**AVIS RELATIF À LA PROTECTION
CONTRE LES EVENTUELS EFFETS NOCIFS ET NUISANCES
PROVOQUÉS PAR LES RAYONNEMENTS NON IONISANTS
GÉNÉRÉS PAR DES ANTENNES ÉMETTRICES STATIONNAIRES**

Commune : GENAPPE - Exploitant : TELENET GROUP

Référence exploitant : BW4590C

Rapport n° 479 / 2025

Figure 1 : Vue en plan des lieux de séjour et des points de contrôle

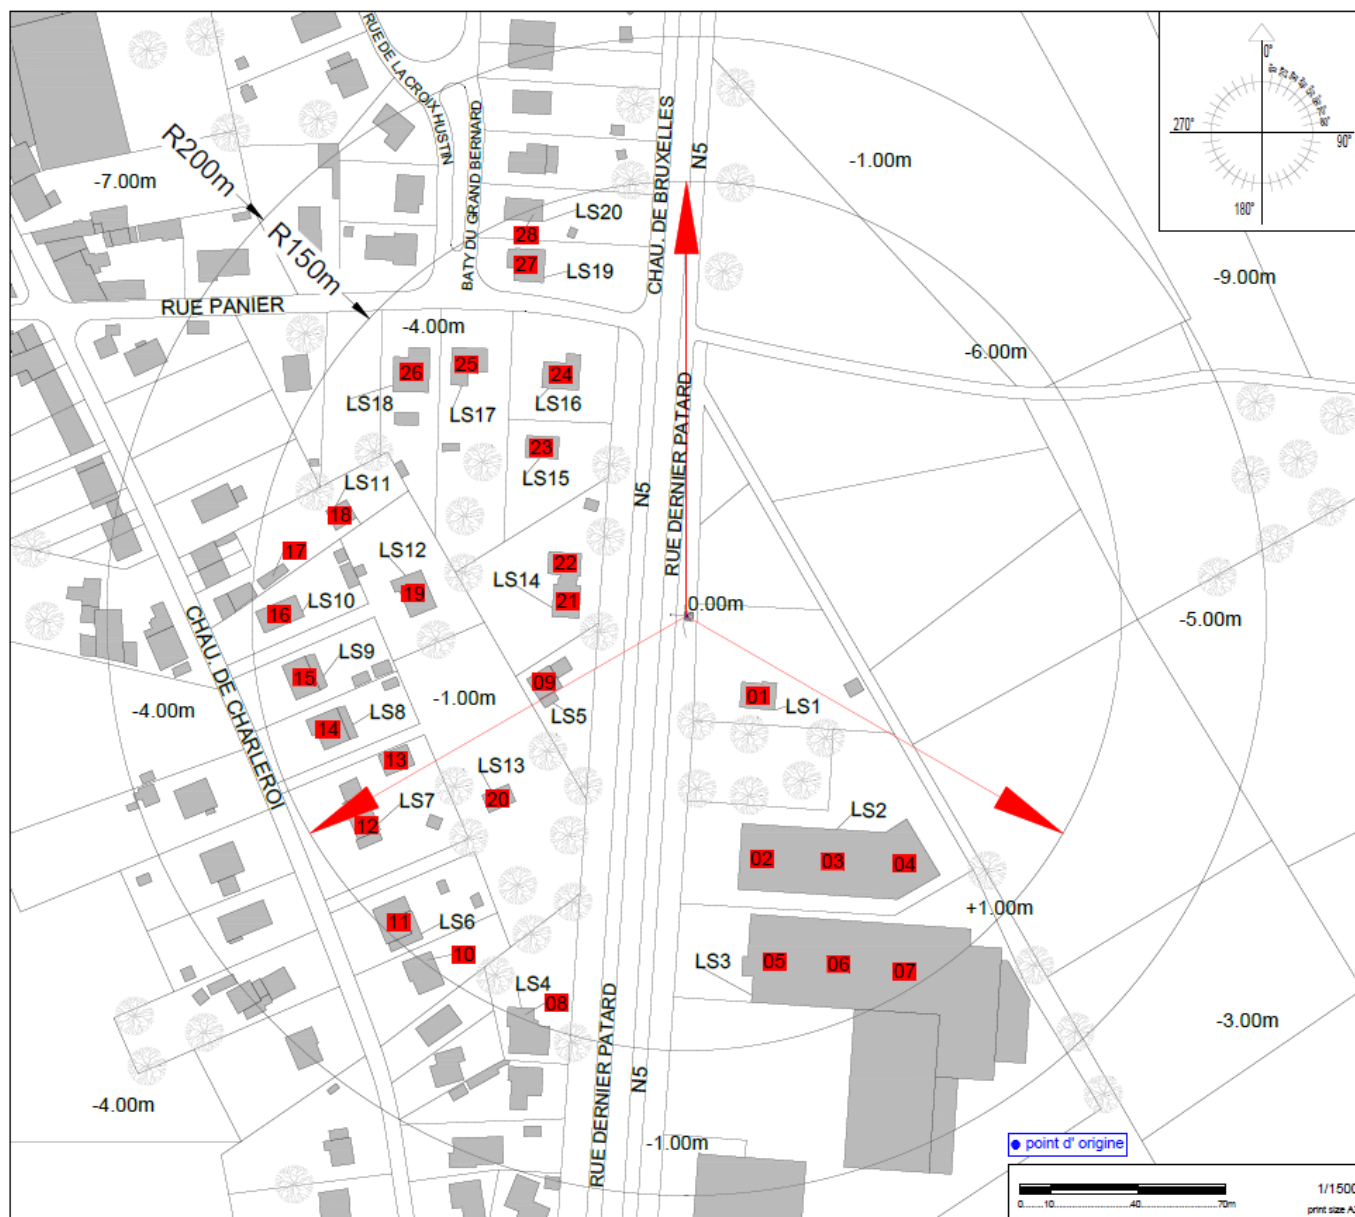
Les fréquences d'émission, la puissance rayonnée par chacune des antennes et leur gain permettent de déterminer le rayon de la zone à analyser. Tout dépassement de la limite par installation est exclu en dehors de cette zone. Le tableau 2 reprend les 35 LS² pour lesquels l'indice d'exposition est le plus élevé. Les différentes colonnes indiquent :

- le numéro du point de contrôle repris sur un des plans de la figure 1;
- le numéro du LS dans lequel se trouve le point de contrôle de la 1^{ère} colonne ;
- l'atténuation d'obstacle prise en compte pour le calcul de l'indice d'exposition dans le LS ;
- le résultat du calcul de l'indice d'exposition.

N° point de contrôle	LS	Atténuation (dB)	Indice d'exposition relatif à la limite par installation IE_i
9	LS5	3,0	0,901
1	LS1	3,0	0,678
23	LS15	3,0	0,330
24	LS16	3,0	0,313
20	LS13	3,0	0,302
3	LS2	3,0	0,286
4	LS2	3,0	0,271
2	LS2	3,0	0,257
22	LS14	3,0	0,244
13	LS7	3,0	0,214
19	LS12	3,0	0,191
27	LS19	3,0	0,168
21	LS14	3,0	0,162
14	LS8	3,0	0,157
12	LS7	3,0	0,155
28	LS20	3,0	0,153
7	LS3	3,0	0,140
6	LS3	3,0	0,138
25	LS17	3,0	0,135
15	LS9	3,0	0,133
11	LS6	3,0	0,122
5	LS3	3,0	0,120
10	LS6	3,0	0,101
16	LS10	3,0	0,100
26	LS18	3,0	0,099
18	LS11	3,0	0,088
17	LS11	3,0	0,086
8	LS4	3,0	0,072

En ce qui concerne les antennes de l'installation mentionnées dans le tableau 1, la distance maximale à laquelle la limite pourrait être atteinte, à l'extérieur, est égale à 90,1 m. S'il n'y a pas de LS à une distance inférieure, les antennes respectent forcément la limite d'immission.

Dans le cas des LS situés à l'intérieur des bâtiments, une atténuation d'obstacle est prise en compte et il en résulte que la distance maximale à laquelle la limite pourrait être atteinte se réduit à 63,8 m.

Les résultats de l'évaluation décrite au paragraphe 4 indiquent que les antennes émettrices stationnaires de l'installation faisant l'objet du présent avis ne produisent pas, dans un lieu de séjour, un rayonnement électromagnétique maximum supérieur aux limites fixées à l'article 4 du décret.

Figure 2 : Vue en plan des installations d'antennes dans un rayon de 300 mètres autour de l'installation faisant l'objet de la demande d'avis

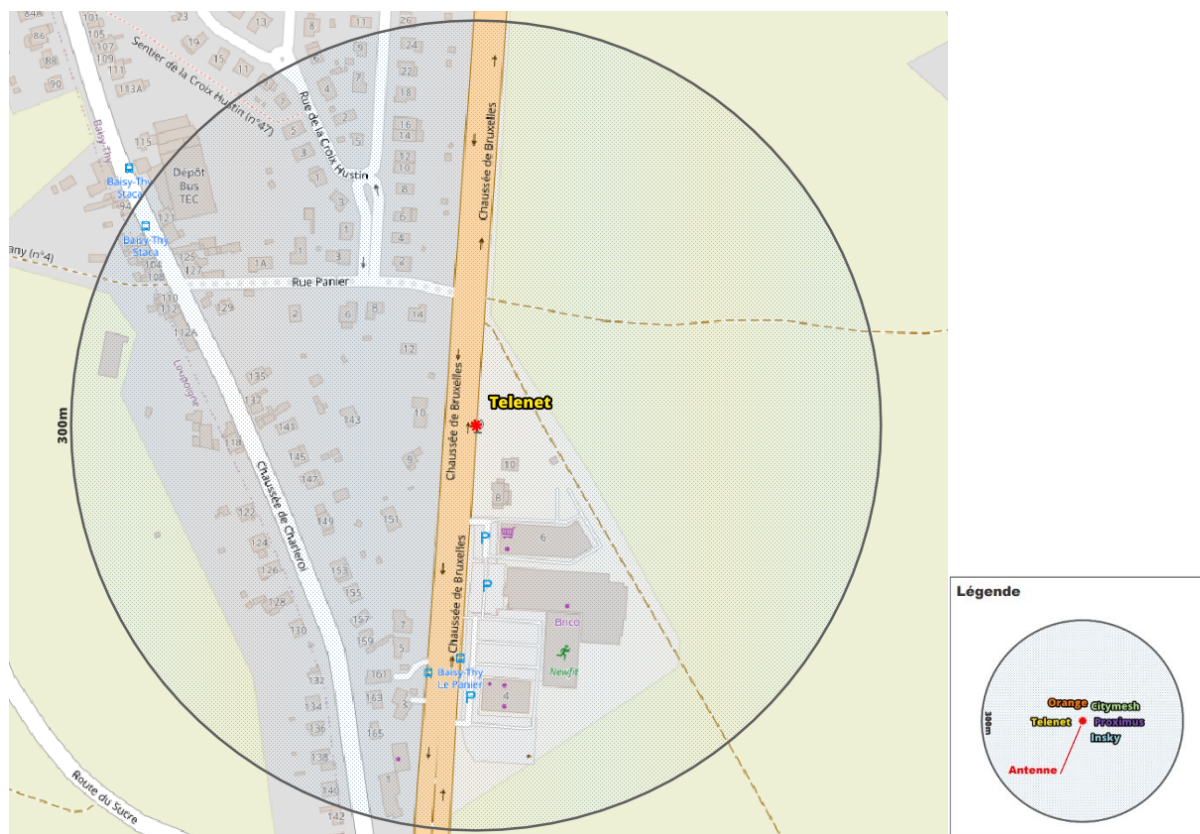
Le plan en projection verticale de la figure 2 indique la localisation des installations d'antennes émettrices stationnaires visées par le décret et situées dans un rayon de 300 mètres autour de l'installation référencée dans le paragraphe 2 et localisée au centre du cercle. Les données de localisation de ces antennes et les avis correspondant sont accessibles via le cadastre en ligne des antennes émettrices stationnaires⁸. Les installations prises en compte dans l'évaluation du respect de la limite cumulative sont les installations d'antennes émettrices déclarées en service par l'exploitant à la date du présent avis, à l'exception de l'installation référencée dans le paragraphe 2 et éventuellement d'autres installations ayant fait l'objet d'une demande d'avis à la même date et qui sont situées à l'intérieur de la zone de 300 mètres de rayon.

- il y a au plus 4 installations d'antennes émettrices stationnaires présentes dans la zone d'évaluation de 300 mètres de rayon représentée dans la figure 2, y inclus l'installation référencée dans le paragraphe 2 : la limite cumulative définie à l'article 4, §2 du décret est

- b) il y a exactement 5 installations d'antennes émettrices stationnaires présentes dans la zone d'évaluation de 300 mètres de rayon représentée dans la figure 2, y inclus l'installation référencée dans le paragraphe 2 et il existe, pour 3 ou 4 de ces installations, un avis attestant le respect de la limite abrogée de 3 V/m : la limite cumulative définie à l'article 4, §2 du décret est nécessairement respectée dans les lieux de séjour à l'intérieur de la zone d'évaluation de 300 mètres de rayon ;

- c) dans tous les autres cas, il a été vérifié que la limite cumulative définie à l'article 4, §2 du décret n'est pas dépassée dans les lieux de séjour sur base du nombre d'installations localisées dans la zone d'évaluation de 300 mètres de rayon représentée dans la figure 2, de leur localisation ainsi que des données inscrites dans la figure 1 et au paragraphe 4 du présent avis et dans les avis attestant le respect de la limite par installation ou de la limite abrogée de 3 V/m relatifs aux autres installations reprises dans la figure 2.

Compte tenu des considérations ci-dessus, il apparaît que l'intensité du rayonnement électromagnétique généré, dans les lieux de séjour situés dans un rayon de 300 mètres autour de l'installation référencée dans le paragraphe 2, par l'ensemble des antennes émettrices stationnaires de l'ensemble des exploitants du même site d'antennes émettrices stationnaires respecte la limite fixée à l'article 4, § 2 du décret.
